**Comune di Scandiano**

**1^ Variante P.S.C. - 5^ Variante RUE**

**ADOZIONE**

## **Relazione illustrativa**

**ESTRATTO TAV. PSC 2.4b vigente**

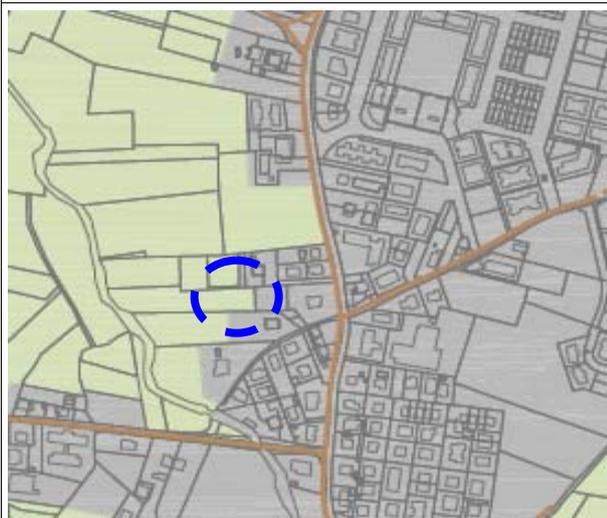
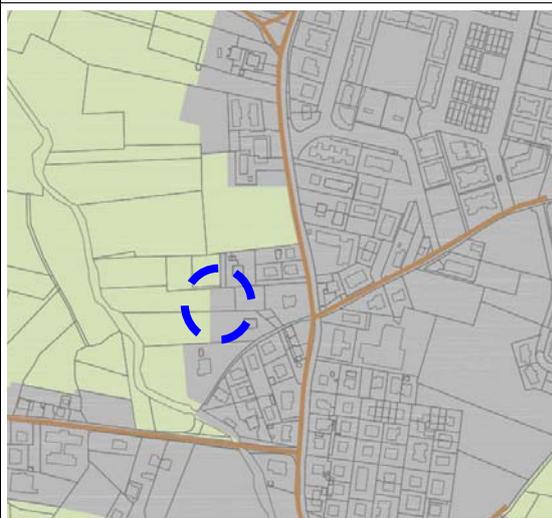
Come risulta dall'estratto delle tavole delle tutele e dei vincoli sotto riportate PSC 2.5b e RUE 3.8b, per un mero errore materiale di retinatura, non è stata disegnata l'area di tutela paesaggistica di questo settore del territorio comunale per cui, con l'occasione, vengono inseriti nelle tavole sopra menzionate i vincoli e le tutele del PTCP vigente.

**ESTRATTO TAV. PSC 2.4b vigente**

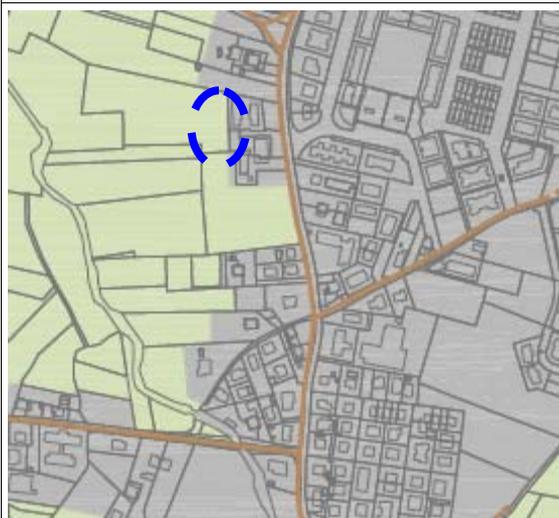
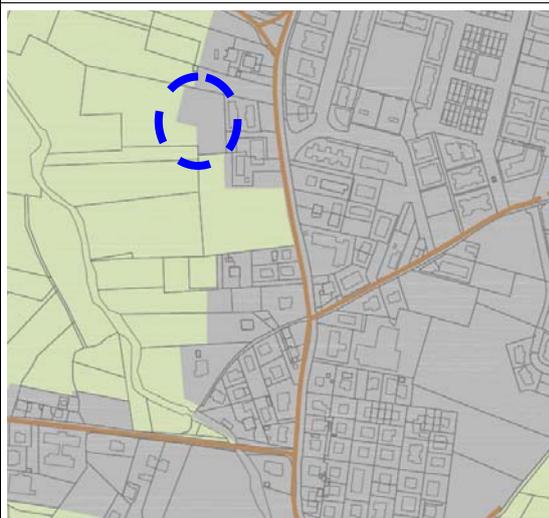
Come risulta dall'estratto delle tavole delle tutele e dei vincoli PSC 2.5b e RUE 3.8b, per un mero errore materiale di retinatura, non è stata disegnata l'area di tutela paesaggistica di questo settore del territorio comunale per cui, con l'occasione, vengono adeguate le tavole sopra menzionate ai vincoli e tutele del PTCP vigente.

**ESTRATTO TAV. PSC 2.4a vigente**

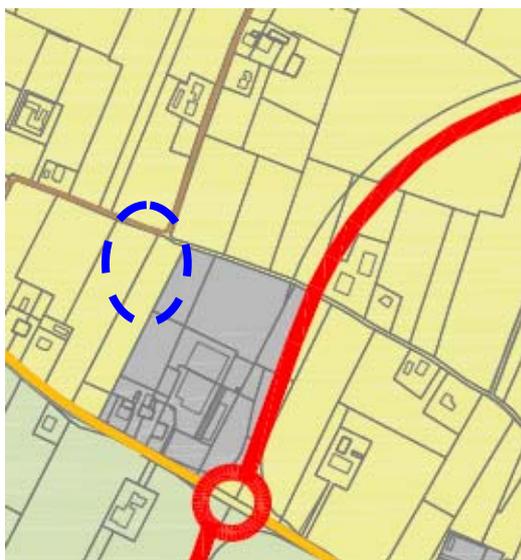
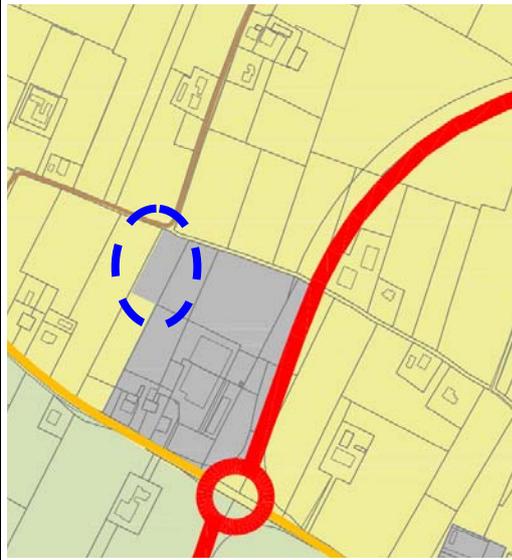
La variante si rende necessaria per adeguare il PSC alla perimetrazione della “Struttura insediativa territoriale storica non urbana” denominata “casa Tomba” inserita tra le modifiche proposte dalla variante al PTCP 2016, a seguito della richiesta effettuata dal Comune di Scandiano e pervenuta alla Provincia in data 8/11/2016 con prot. 25961.

**ESTRATTO TAV. RUE 3.8a Sistema dei Vincoli e fragilità ambientali vigente**

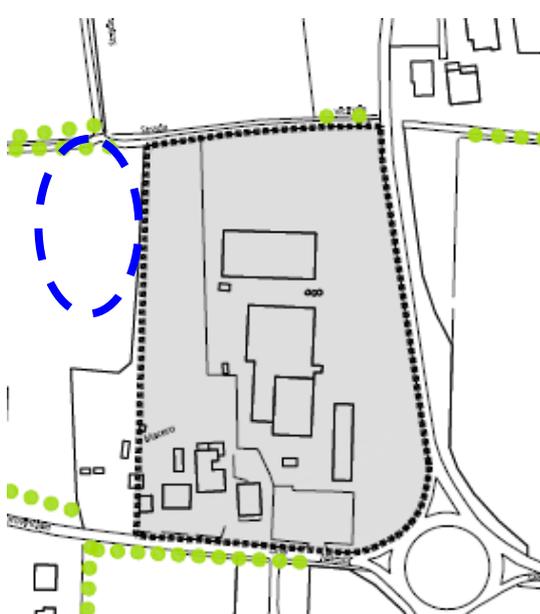
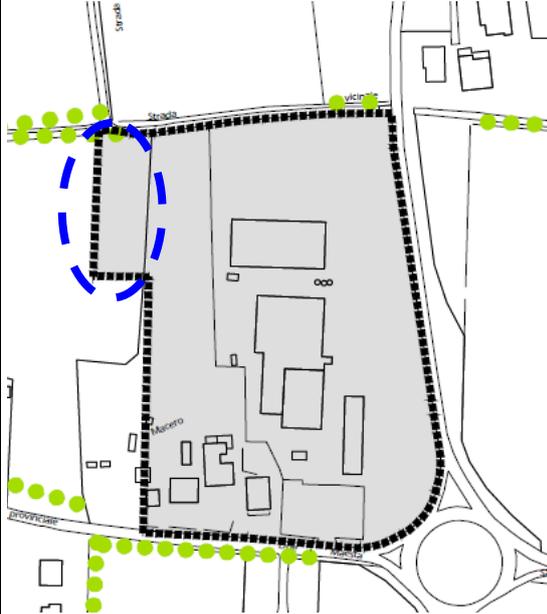
L'area di variante ricade nell'ambito "Elementi di tutela dell'impianto storico della centuriazione ed elementi della centuriazione" ed è lambito a sud da una linea elettrica di media tensione che dovrà essere spostata o interrata in caso interferisca con i fabbricati di nuova edificazione. L'area ricade inoltre in zona A della Tutela della potenzialità archeologica
